REPÚBLICA DE COLOMBIA
SUPERINTENDENCIA DE INDUSTRIA Y COMERCIO

Oficio N° 12583

Ref. Expediente N° NC2016/0001335

Título de la solicitud: “DISPOSITIVO Y MÉTODO DE TRATAMIENTO PARA DESTRUIR MICRO-ORGANISMOS EN MEDIOS GASEOSOS O LÍQUIDOS” (Radicado No. NC2016/0001335 del 29 de agosto de 2016).

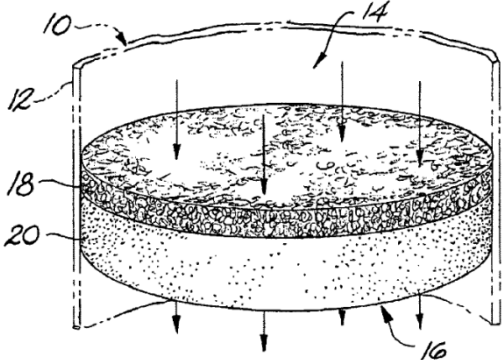
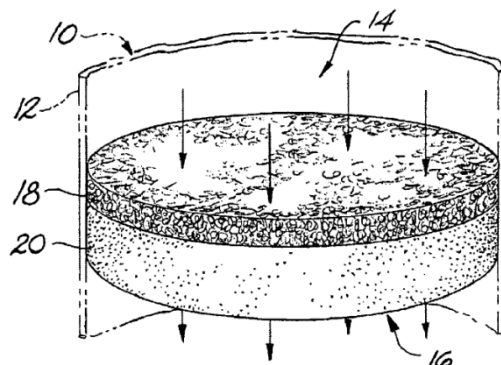
Características esenciales	D1
Un dispositivo de tratamiento (100), que se adapta para destruir micro-organismos (2) en un medio gaseoso o líquido (1) a tratarse, que comprende:	Un aparato de filtrado de líquidos de múltiples etapas y un proceso de múltiples etapas para filtrar microorganismos y otras impurezas no deseadas del líquido (Resumen).
Un material de tratamiento (10) que tiene una estructura	Se observa en la Figura 1 un material de tratamiento (18) que se contiene en un recinto (12).

hueca interior y que se contiene en un recinto (20). La estructura hueca interior tiene bordes cortantes internos (12).	 La primera etapa de filtro (18) está construida de un medio filtrante que elimina, capta, mata o desactiva microorganismos. Ejemplos de materiales que se pueden usar para la primera etapa de filtro (18) son materiales microporosos tales como una red no tejida pulverizada, una red de microfibras de vidrio no tejida o diversos medios modificados de carga tales como una red no tejida pulverizada con carga modificada o una red no tejida de microfibras de vidrio con carga modificada. Otros medios filtrantes que pueden ser utilizados para esta primera etapa de filtro incluyen medios que matan o desactivan los microorganismos (Col. 5, líneas 23-32)
--	---

De acuerdo a la tabla anterior, las características esenciales del dispositivo de tratamiento de la reivindicación 1 habían sido divulgadas previamente en el documento D1, por lo tanto, la materia reivindicada no es nueva.

FIG. 1

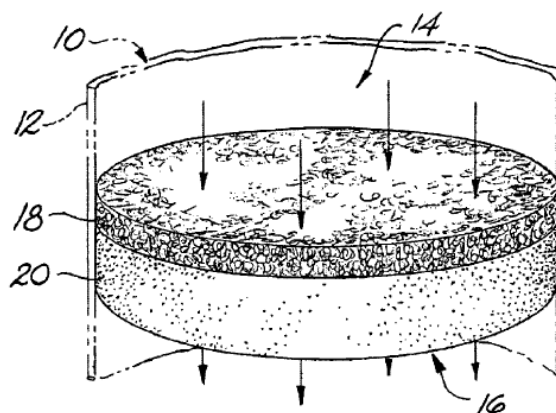
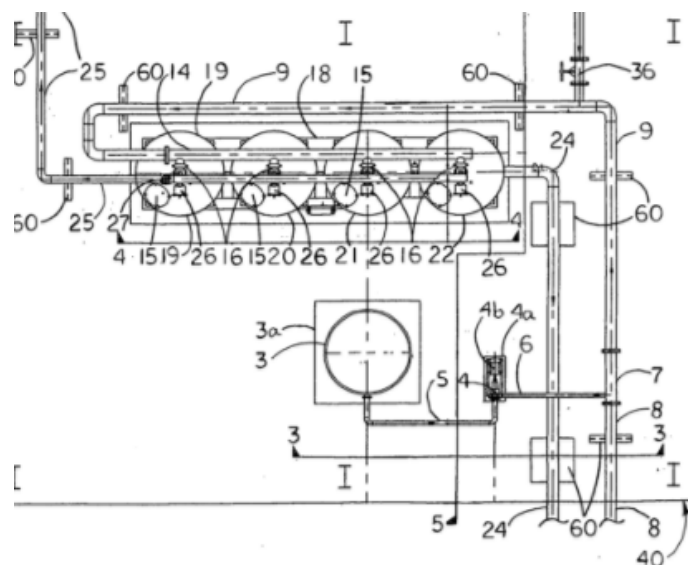
- Reivindicación 10: Se observa en la Figura 1 un elemento de barrera (20) dispuesto en una abertura de salida (16) del recinto (12).

- Reivindicación 9: Utilizando un aparato de filtración (2), que incluye un depósito de inyección (3) y una bomba de inyección (4) (Párrafo 0011, líneas 4-6).
- Reivindicación 10: Se observa en la Figura 2 un contenedor de medio (3) que aloja el medio a tratarse y que se encuentra en comunicación fluida con las unidades de tratamiento (19-22).

Las reivindicaciones dependientes 9 y 10 no mencionan componentes esenciales que le proporcionen características inventivas a la reivindicación independiente 1, por lo cual se considera que dichas reivindicaciones tampoco tienen nivel inventivo.
